Nábřeží řeky Svatky - Realizace protipovodňových opatření  
města Brna – etapy VII a VIII (ORG 2267)

# ZL 19

SO 08.26.a.a Kmenová stoka A – spojná šachta Š1

- ZM 001 Úprava šachty Š1 dle PPO 9-11

# Š1 - SPOJNÁ ŠACHTA U VIADUKTU

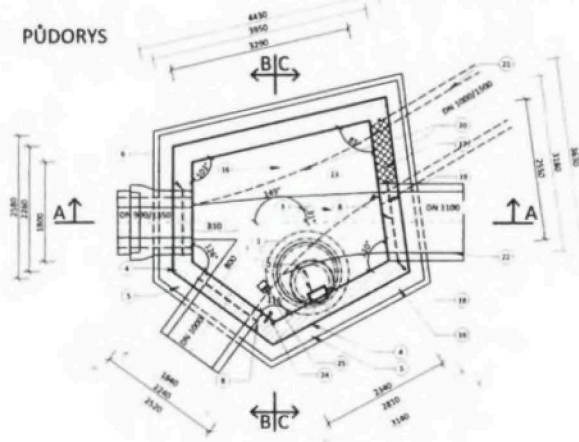
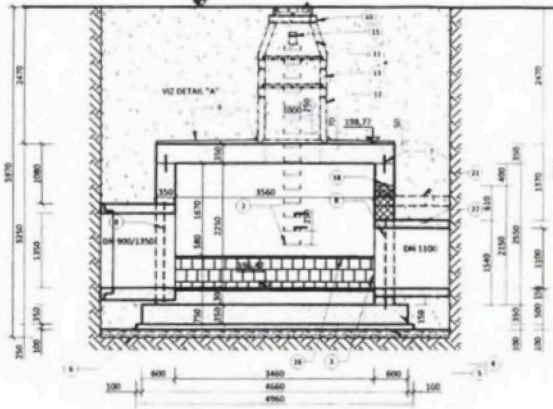
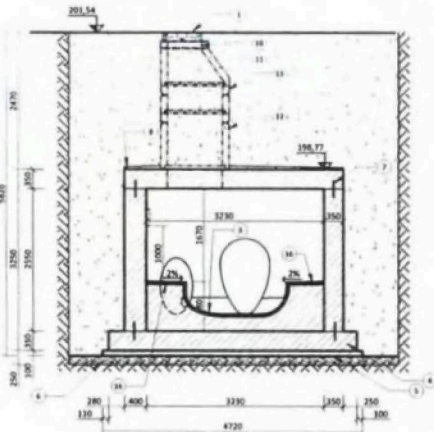
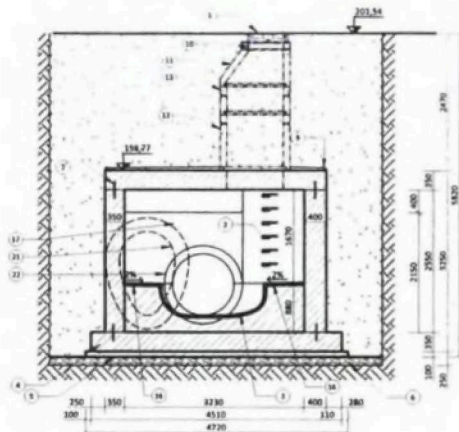
Vyprojektovaná šachta Š1 počítala pouze s napojením na stávající potrubí kmenové stoky A. Šachta však musí být stavebně připravena na realizaci navazující IX. etapy. Ve stěně šachty bude vybudováno okno pro umístění stávajícího i budoucího potrubí, které bude v rámci VIII. etapy dozděno kolem stávajícího potrubí. V rámci IX. etapy pak bude stávající potrubí, včetně přezdění vybouráno, umístěno nové potrubí, otvor utěsněn a dobetonován. Tvar šachty je upraven v nezbytně nutném rozsahu.

Kyneta na levé straně šachty bude provedena v definitivní podobě s čedičovým obkladem. Část podesty s kynetou pro stávající potrubí bude dočasně dobetonována. Kyneta na pravé straně bude provedena v dočasné podobě. V místech, kde se bude měnit její tvar, bude bez čedičového obkladu. Definitivní tvar bude přikotven trny  $\varnothing R6$  po 200 x 200 mm přilepenými do vyvrtných otvorů a opevněn čedičovým obkladem. Veškeré další detaily jsou patrné z grafické přílohy.

- OTVOR VE STĚNĚ ŠACHTY BUDE PO ULOŽENÍ NOVÉ STOKY ZADOLŽOVÁN DOBETONOVÁN A ZAPRAVEN SPECIÁLNĚ MALTOVOU SMĚSÍ, NAPŘ. ERUGUT

- VYKETA NA LEVÉ STRANĚ BUDĚ PROVĚDENA V DESKOVITĚ PODKOPĚ S ČESKOČTVRŤM OBLADENĚM ČÁSTI PODKOPĚ S VÝKETY PRO STÁVAJÍCÍ POTRUBÍ BUDĚ DOČASNĚ DOBETONOVÁNA.
- VYKETA NA PRAVÉ STRANĚ BUDĚ PROVĚDENA V DOČASNĚ PODKOPĚ V MÍSTĚCH, KDE SE BUDĚ MĚNIT JEŘ TYP, BUDĚ BÝT ČESKOČTVRŤOVNĚ OBLADENĚM DESKOVITĚ TYP BUDĚ PŘILOŽEN TYP ANO PO 300 x 300 mm PŘEJEDNĚNĚM DO VÝKETAČNÝCH OTVORŮ A OPYVNĚNĚM ČESKOČTVRŤM OBLADENĚM.

- V RÁMCI VIII. ETAPY BUDĚ ŠACHTA NAPOJENA NA STÁVAJÍCÍ STOKU.
- V RÁMCI IX. ETAPY BUDĚ ŠACHTA PŘEPOJENA NA NOVOU STOKU.

PŮVODNÍ ROZMĚR ŠACHTY SE V MÍSTĚ ODTUKOVÉHO POTRUBÍ ZVEŠTŘÍ Z 1,4m NA 2,55m. DLE PŘEDLOŽENÉHO SCHEMA VÝZTUŽE PŮVODNÍ ŠACHTY JE ZŘEJTE, ŽE ŠACHTA JE NAŠOBLE PŘEDIMENZOVANÁ, TAKŽE ZVEŠTŘENÝ ROZMĚR VEVYŽÁDUJE ZÁDNEJŠÍ DODATEČNÉ ZESÍLENÍ VÝZTUŽE. TVAROVĚ JE VÝZTUŽ ŘEŠENA NEUHOUDĚ A DOPORUČUJE SE, PŘI ZPRACOVÁNÍ VÝKRESU VÝZTUŽE, ŘEŠIT VÝZTUŽ HOSPODÁRNĚJI.

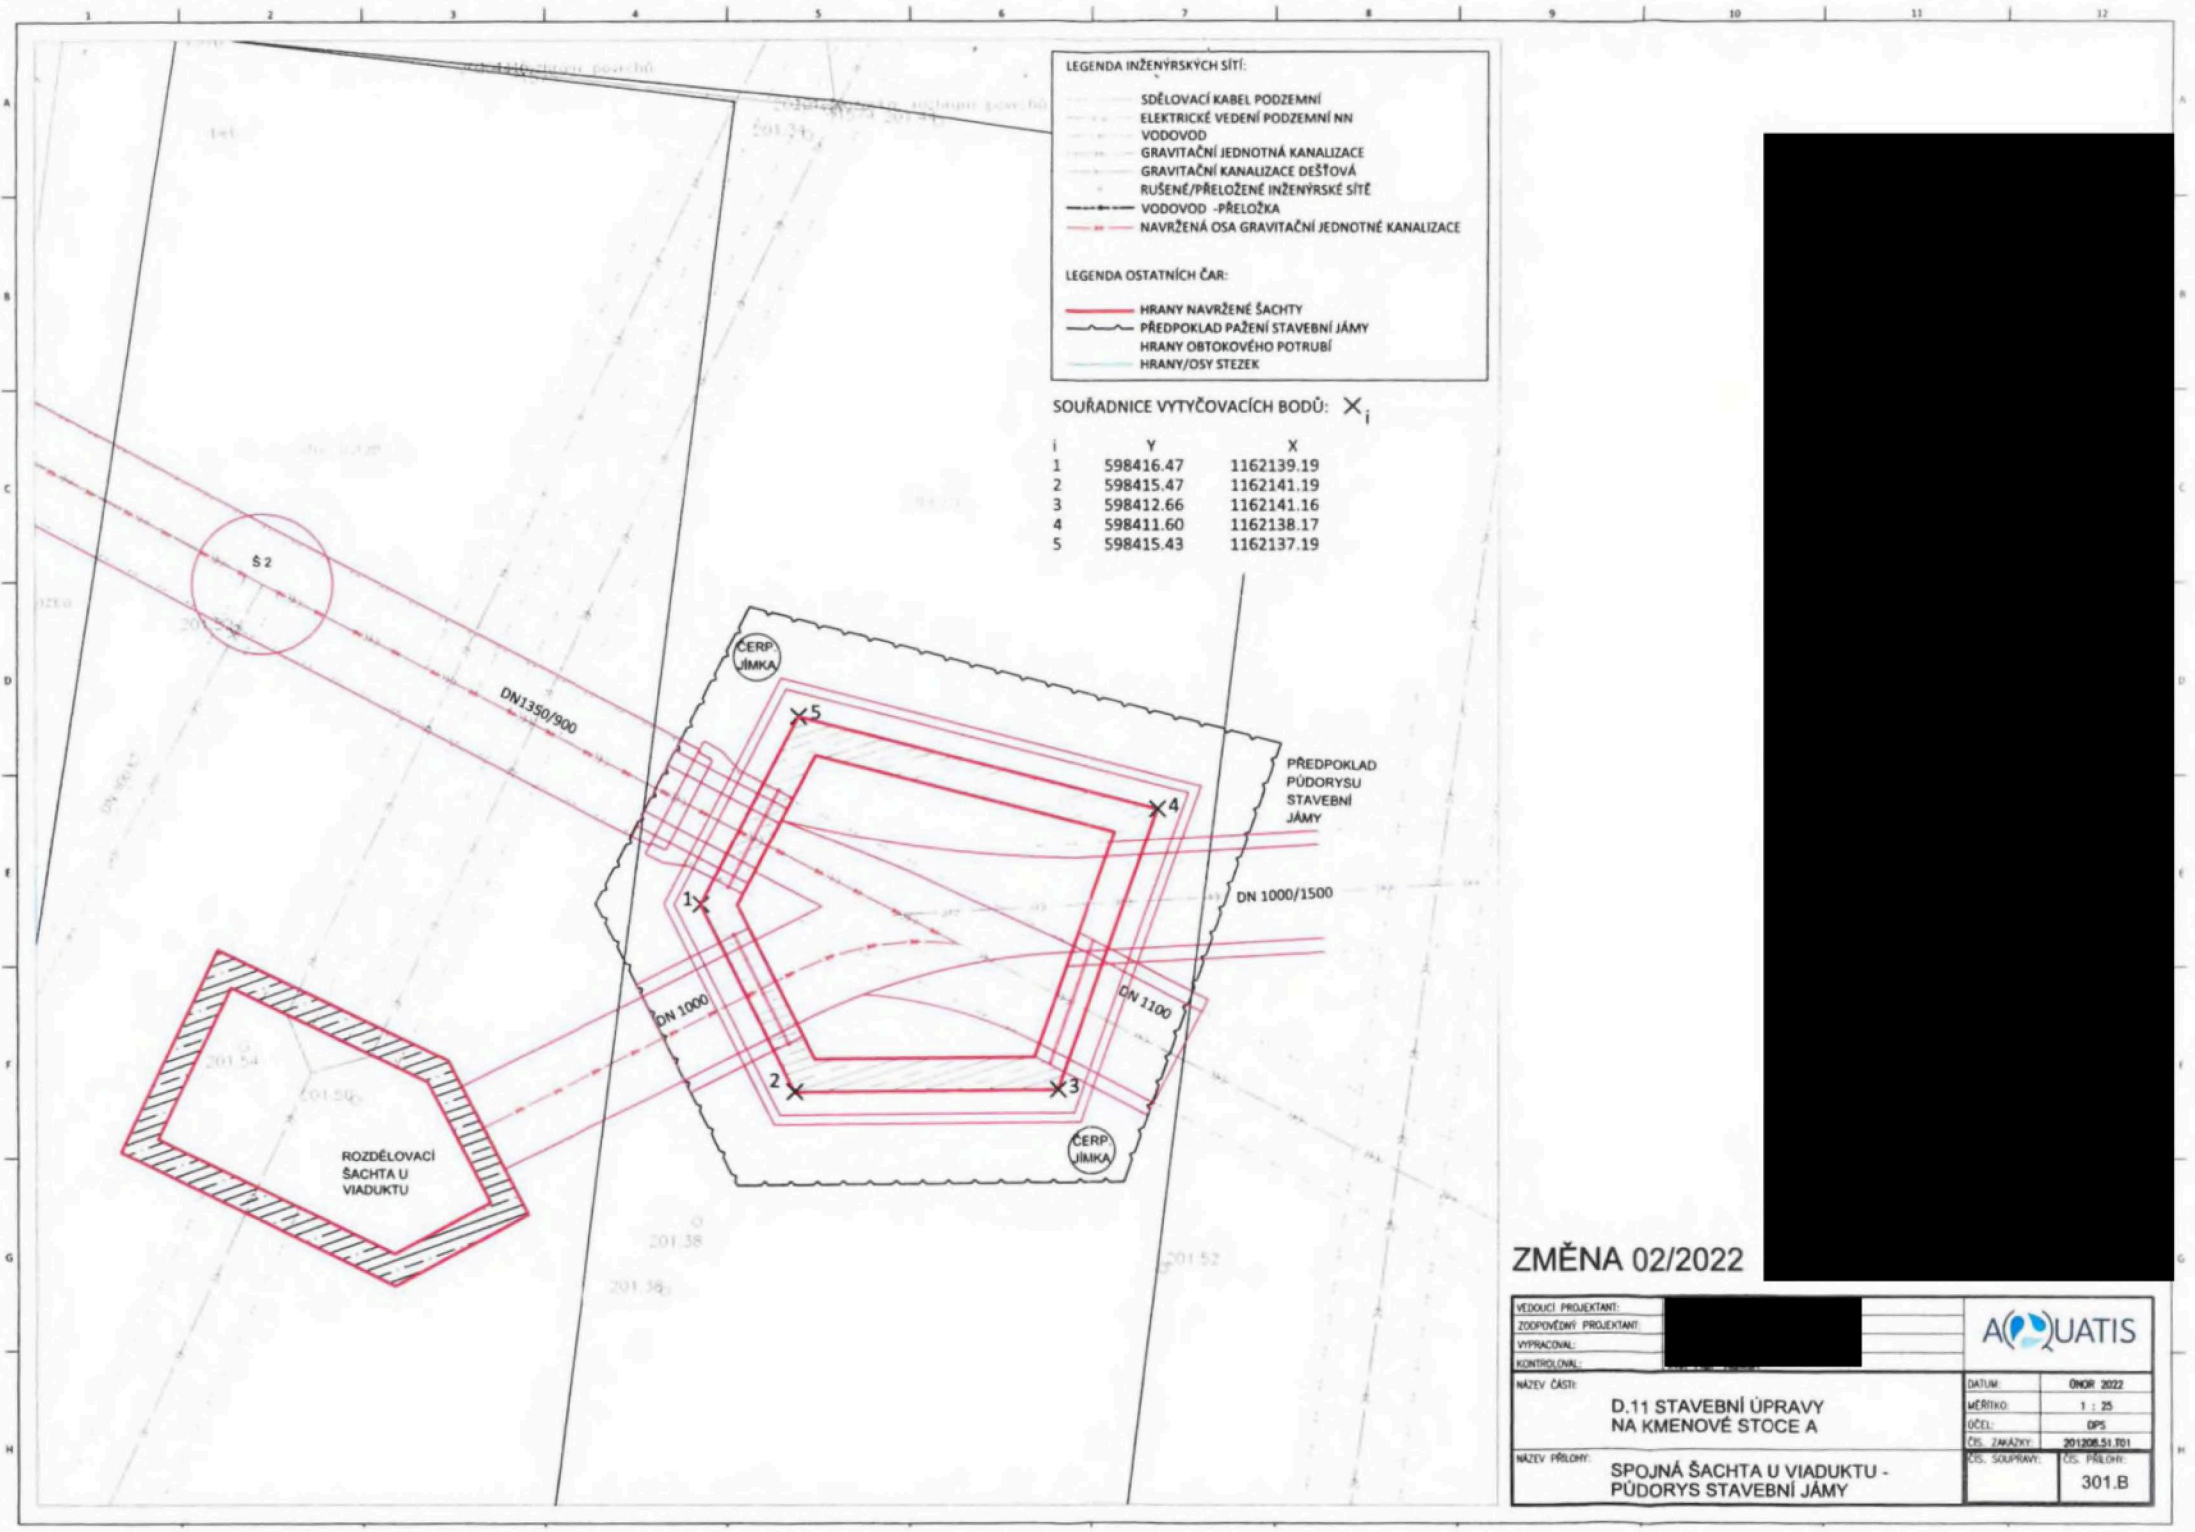
Dobrý den,  
v návaznosti na změnu trasy protlaku pod železničním tělesem jsme upravili stavební výkres spojné šachty u viaduktu Š1  
a posílám ho k odsouhlasení. Princip úpravy zůstává stejný jako v předchozí úpravě, ale musel být změněn tvar šachty  
(viz situace - žlutě je původní tvar ze VII. et., červeně navrhovaný).

k výkresu nemám připomínek.
